COMUNE DI SINALUNGA

Regolamento Urbanistico Comunale

Rettifica errori materiali

RELAZIONE RESPONSABILE DEL PROCEDIMENTO

STATO VIGENTE:

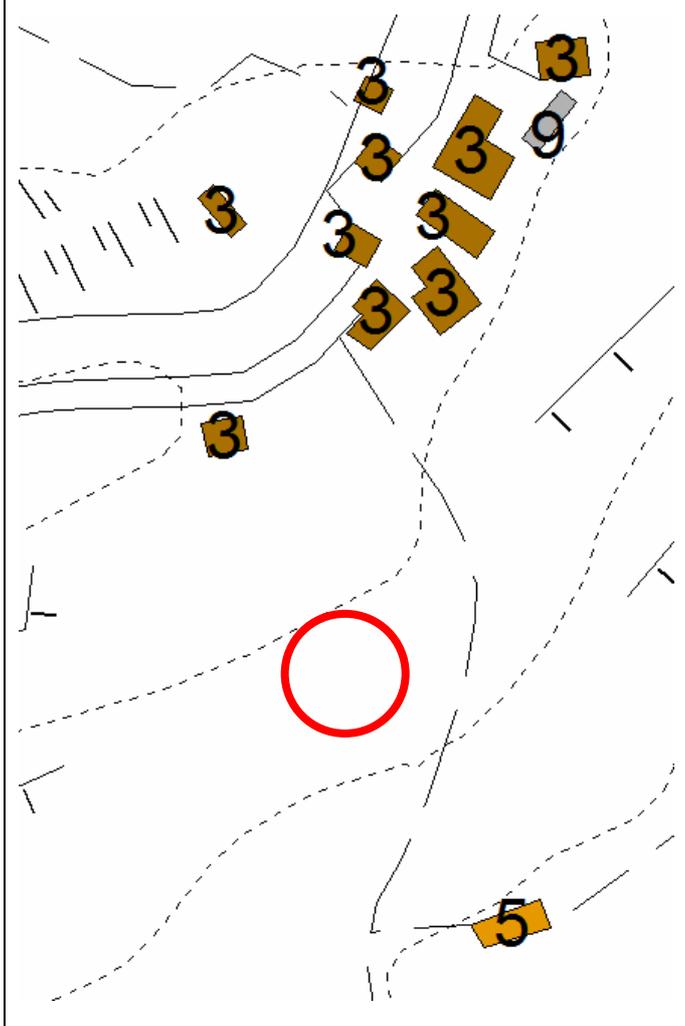
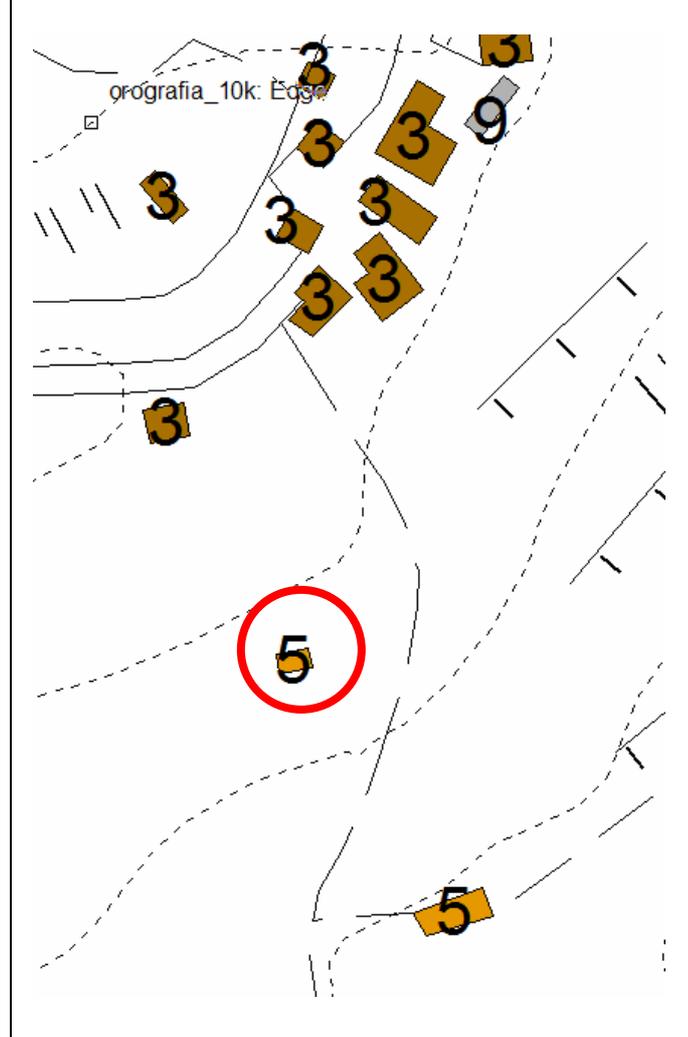
Si chiede l'assegnazione della classe di valore "5" del RU (Art.62 - Edifici privi di interesse architettonico successivi al 1954) ad un annesso agricolo in muratura in Loc. Santa Cristina, attualmente non classificato dal Regolamento Urbanistico Vigente

Dalla documentazione fornita e dalle verifiche effettuate, è possibile rilevare che si tratta di un annesso agricolo realizzato in muratura nel 1996 (Concessione Edilizia n. 43) in Loc. Santa Cristina, realizzato in applicazione delle norme regionali per la tutela e valorizzazione del territorio rurale.

Pertanto, viste le caratteristiche formali, costruttive e di destinazione d'uso del suddetto edificio si propone l'assegnazione della classe di valore "5" del RU (Art.62 - Edifici privi di interesse architettonico successivi al 1954).

STATO VIGENTE:

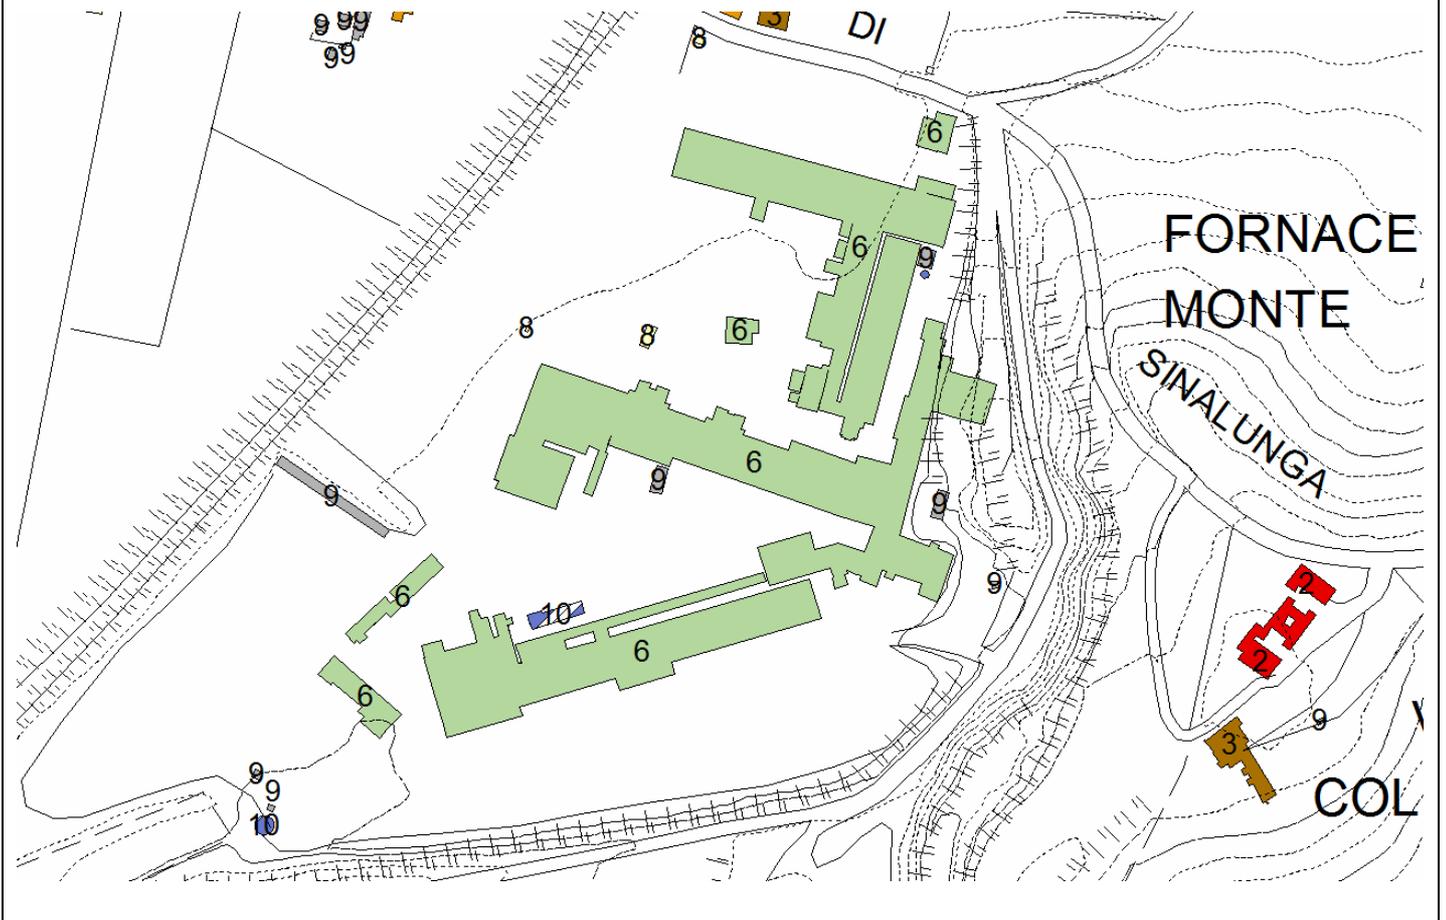
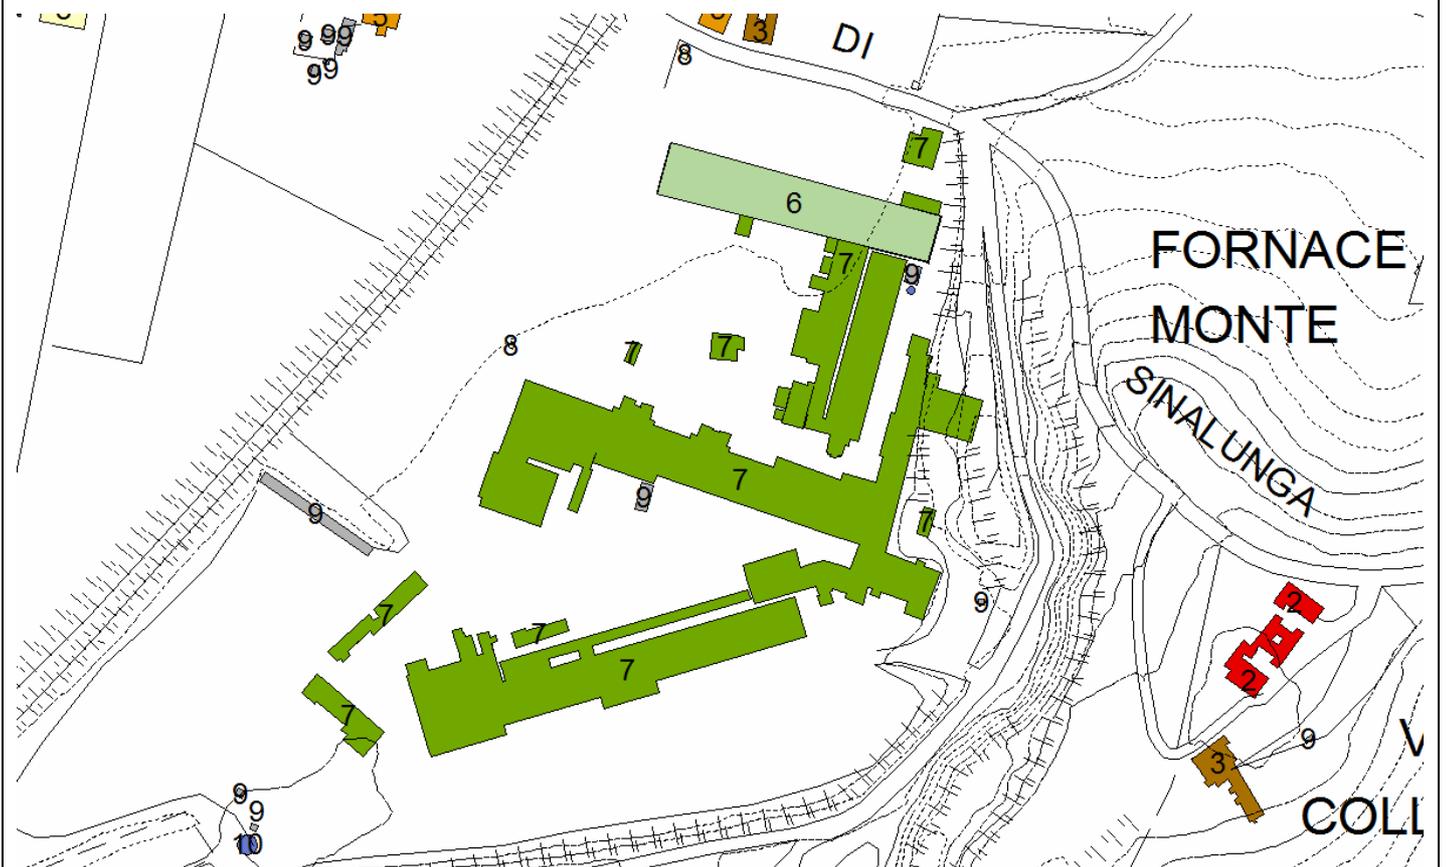
Si chiede la rettifica della Classe di valore "6" del RU (Art.63 - Edifici produttivi o specialistici di interesse architettonico o morfologico) erroneamente assegnati all'intero complesso immobiliare delle Fornaci di Montemartino. Si propone l'attribuzione della Classe di valore "7" (Art.64 - Edifici produttivi o specialistici privi di interesse architettonico o morfologico)

Il suddetto studio di dettaglio ha ampiamente dimostrato come il patrimonio edilizio delle Fornaci di Montemartino, così come ci è giunto nello stato attuale, non sia altro che il risultato di una serie di interventi edilizi demolitori e ricostruttivi che si sono succeduti negli anni e che hanno provocato la quasi totale perdita delle strutture produttive originarie degli anni 30. Tale completo "snaturamento" delle qualità architettoniche e testimoniali degli edifici e delle aree di primo impianto, giustifica pertanto la necessità di provvedere ad una rettifica della classe di valore "6" assegnata dal RU, in quanto la quasi totalità degli immobili non presenta più, ad oggi, le caratteristiche di pregio che la suddetta classificazione intende preservare e tramandare.

Tuttavia si ritiene che una valutazione diversa possa essere fatta per l'edificio "1" lungo via Busso - Strada Provinciale 63

Tale immobile, pur essendo anch'esso il risultato di una serie di pesanti interventi di trasformazione succedutisi nel tempo, ha in ogni caso mantenuto alcuni elementi formali e compositivi di pregio che si ritiene debbano essere mantenuti quali importanti valori testimoniali della "storia" produttiva, industriale e sociale di questi luoghi.

Pertanto, viste le analisi storiche di dettaglio (ALLEGATO 1), le caratteristiche formali, costruttive e di destinazione d'uso degli immobili costituenti l'attuale complesso delle Fornaci di Montemartino, si propone la rettifica della Classe di Valore "6" (Art.63 - Edifici produttivi o specialistici di interesse architettonico o morfologico) erroneamente assegnata dal RU e la sua sostituzione con la Classe di Valore "7" (Art.64 - Edifici produttivi o specialistici privi di interesse architettonico o morfologico) per tutti gli edifici ad esclusione dell'edificio n. 1, per il quale si propone il mantenimento dell'attuale Classe di Valore "6".

Foto 1936

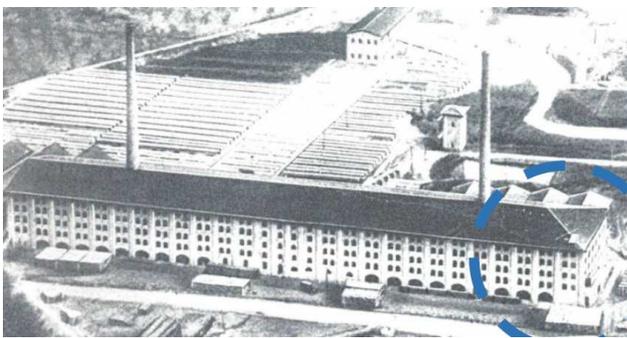
Tuttavia si ritiene che una valutazione diversa possa essere fatta per l'edificio "4" che si sviluppa sul lato Ovest del complesso

Tale immobile, pur essendo anch'esso il risultato di una serie di pesanti interventi di trasformazione succedutisi nel tempo (tra cui il più evidente è la demolizione di ben tre ordini architettonici in elevazione) ha in ogni caso mantenuto alcuni elementi formali e compositivi di pregio che si ritiene debbano essere mantenuti quali importanti valori testimoniali della "storia" produttiva, industriale e sociale di questi luoghi.

Pertanto, viste le analisi storiche di dettaglio (ALLEGATO 2), le caratteristiche formali, costruttive e di destinazione d'uso degli immobili costituenti l'attuale complesso delle Fornaci Poggi Gialli, si propone la rettifica della Classe di Valore "6" (Art.63 - Edifici produttivi o specialistici di interesse architettonico o morfologico) erroneamente assegnata dal RU e la sua sostituzione con la Classe di Valore "7" (Art.64 - Edifici produttivi o specialistici privi di interesse architettonico o morfologico) per tutti gli edifici ad esclusione dell'edificio n. 4, per il quale si propone il mantenimento dell'attuale Classe di Valore "6".

STATO VIGENTE:

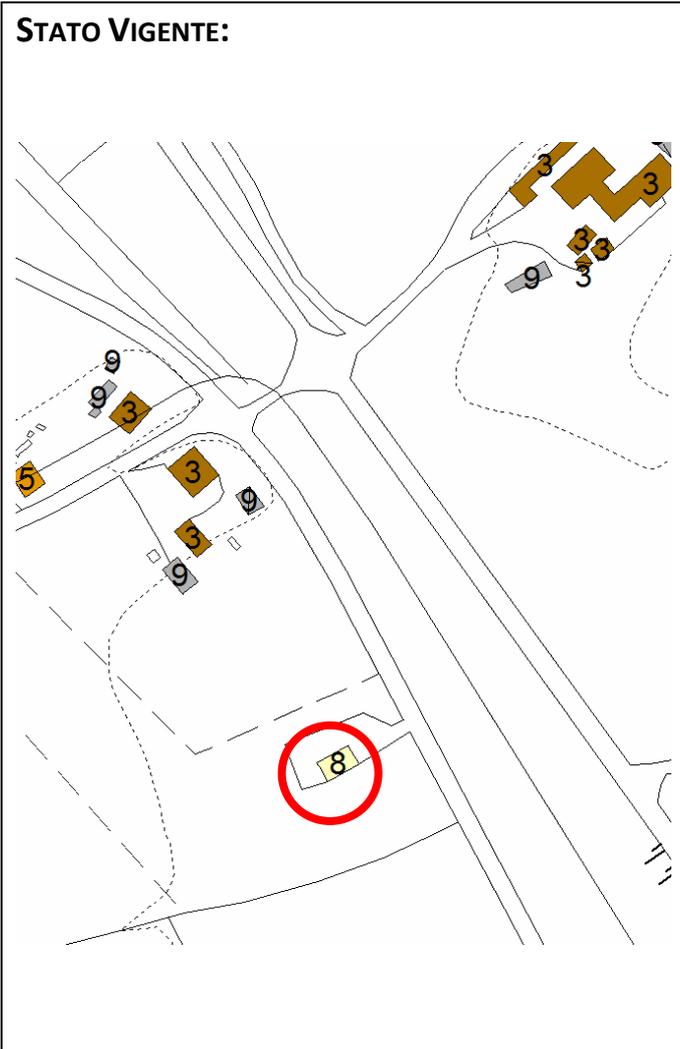
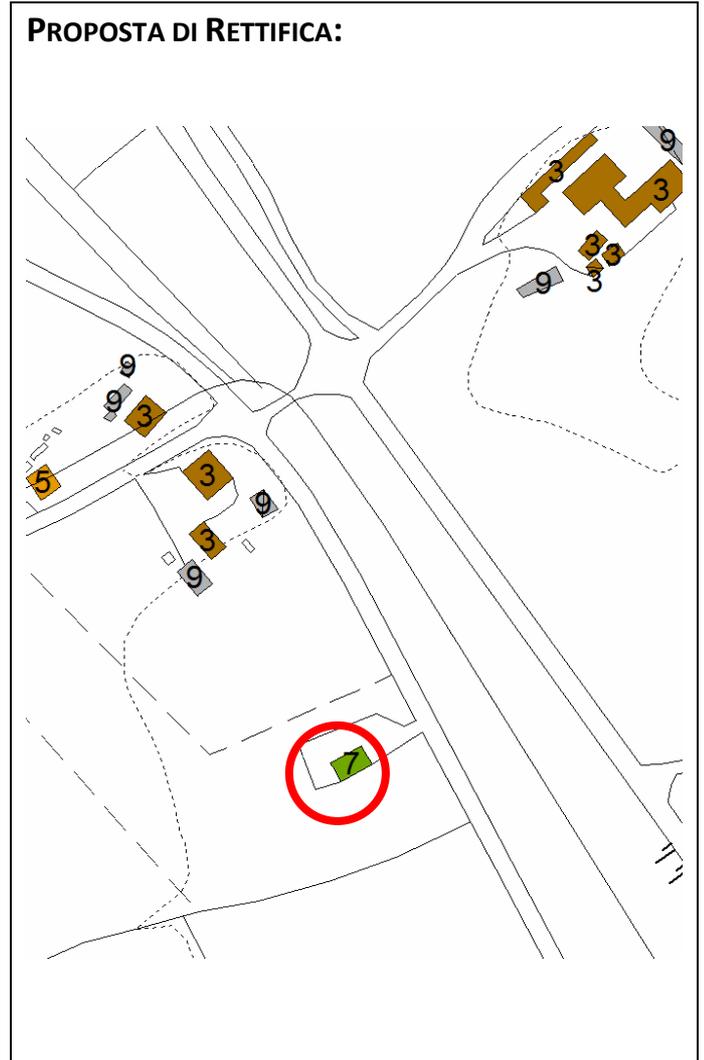
Si chiede la rettifica della classe di valore "8" (Art. 65 delle NTA del RU "Volumi secondari") erroneamente assegnata ad un edificio prefabbricato in c.a. in Loc. Il Palazzo a Farnetella. Si chiede l'attribuzione della classe di valore "7" del RU (Art.64 - Edifici produttivi o specialistici privi di interesse architettonico o morfologico).

Dalla documentazione fornita e dalle verifiche effettuate, è possibile rilevare che si tratta di edificio in struttura a pannelli prefabbricati in cemento situato in Loc. Il Palazzo a Farnetella. L'edificio è stato realizzato con Conc. Ed. n.327/1988 (edificio aziendale agricolo) e successivamente trasformato in laboratorio artigianale con SCIA n. 8919 del 16.05.2022.

Pertanto, viste le caratteristiche formali, costruttive e di destinazione d'uso del suddetto edificio e considerato che sin dalla sua realizzazione esso si è configurato come edificio aziendale a se stante (e non come "annesso") si propone la rettifica della classe di valore "8" (Art. 65 delle NTA del RU "Volumi secondari") erroneamente assegnata, con la classe di valore "7" del RU (Art.64 - Edifici produttivi o specialistici privi di interesse architettonico o morfologico).

STATO VIGENTE:

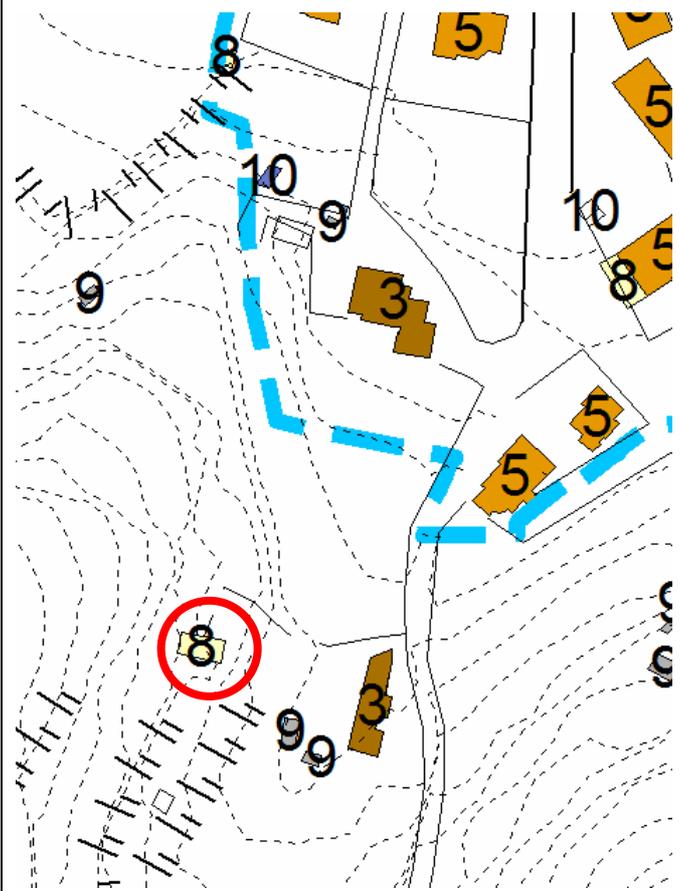
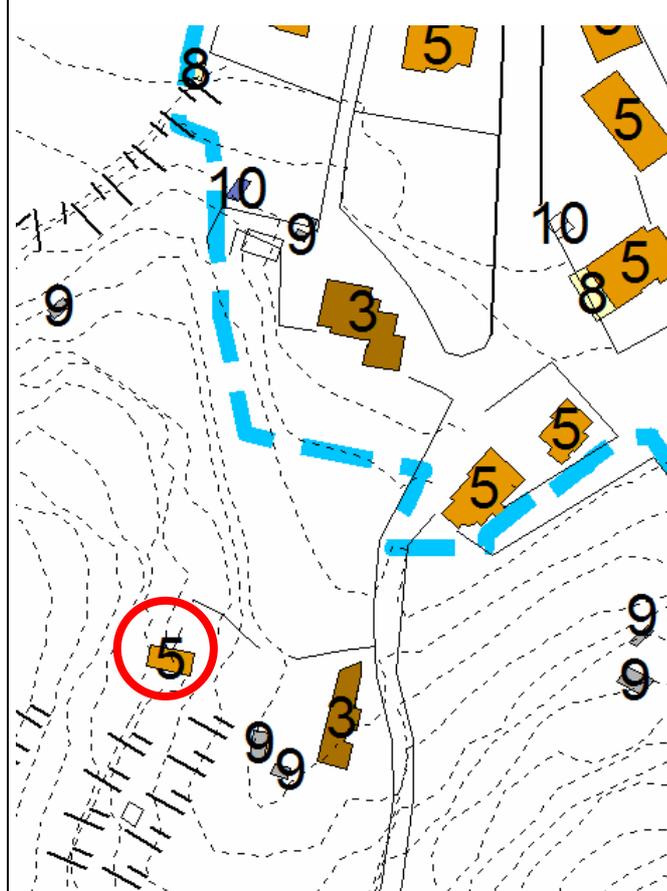
Si chiede la rettifica della classe di valore "8" (Art. 65 delle NTA del RU "Volumi secondari") erroneamente assegnata ad un edificio in muratura di bozze in cemento situato in Loc. Scopeto. Si chiede l'attribuzione della classe di valore "5" del RU (Art.62 - Edifici o complessi privi di interesse architettonico di formazione successiva al 1954).

Dalla documentazione fornita e dalle verifiche effettuate, è possibile rilevare che si tratta di annesso agricolo in bozze di cemento situato in Loc. Scopeto a Sinalunga. L'edificio è stato realizzato con Conc. Ed. n. 1/1986 in applicazione delle norme regionali per la tutela e valorizzazione del territorio rurale.

Pertanto, viste le caratteristiche formali, costruttive e di destinazione d'uso del suddetto edificio si propone la rettifica della classe di valore "8" (Art. 65 delle NTA del RU "Volumi secondari") erroneamente assegnata, con la classe di valore "5" del RU (Art.62 - Edifici o complessi privi di interesse architettonico di formazione successiva al 1954).

STATO VIGENTE:

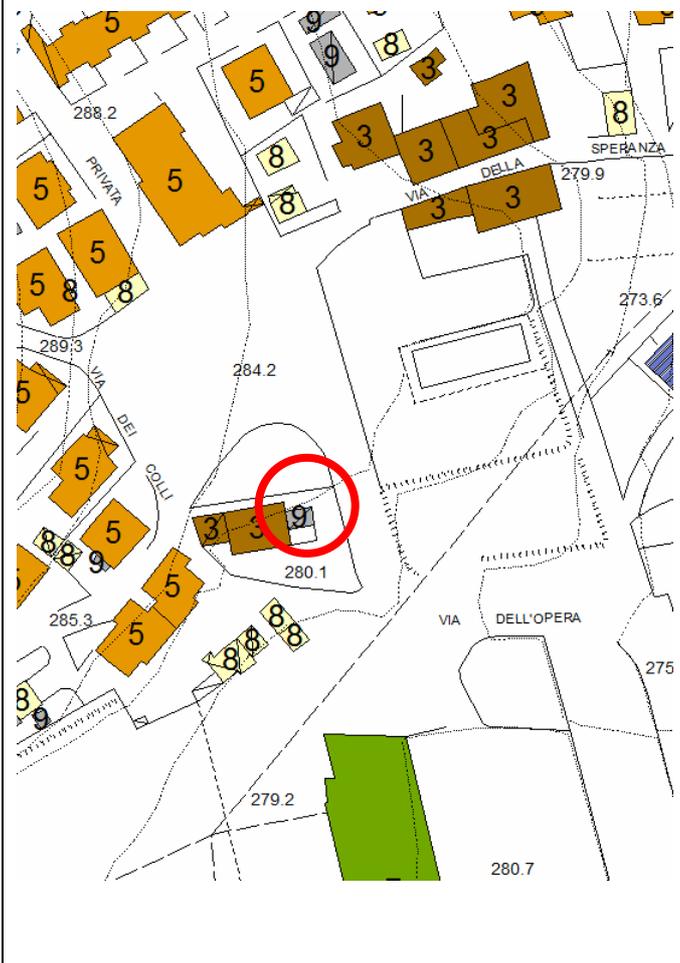
Si chiede la rettifica della classe di valore "9" (Art. 66 delle NTA del RU "Edifici e manufatti a trasformabilità limitata") erroneamente assegnata ad un annesso pertinenziale in muratura di cotto situato in via dell'Opera n. 8 a Sinalunga. Si chiede l'attribuzione della classe di valore "3" del RU (Art.60 - Altri edifici o complessi di carattere storico o testimoniale antecedenti al 1954).

Dalla documentazione fornita e dalle verifiche effettuate, è possibile rilevare che si tratta di annesso pertinenziale in muratura di cotto realizzato ante 1954 a servizio dell'edificio residenziale principale, situato in via dell'Opera n. 8 a Sinalunga.

Malgrado le condizioni fatiscenti della copertura (parzialmente diruta) l'edificio non presenta le caratteristiche di precarietà tipiche dei manufatti a trasformabilità limitata così come definiti dalla classe di Valore "9" del RU.

Pertanto, viste le caratteristiche formali, costruttive e di destinazione d'uso del suddetto edificio si propone la rettifica della classe di valore "9" (Art. 66 delle NTA del RU "Edifici e manufatti a trasformabilità limitata") erroneamente assegnata, con la classe di valore "3" del RU (Art.60 - Altri edifici o complessi di carattere storico o testimoniale antecedenti al 1954).
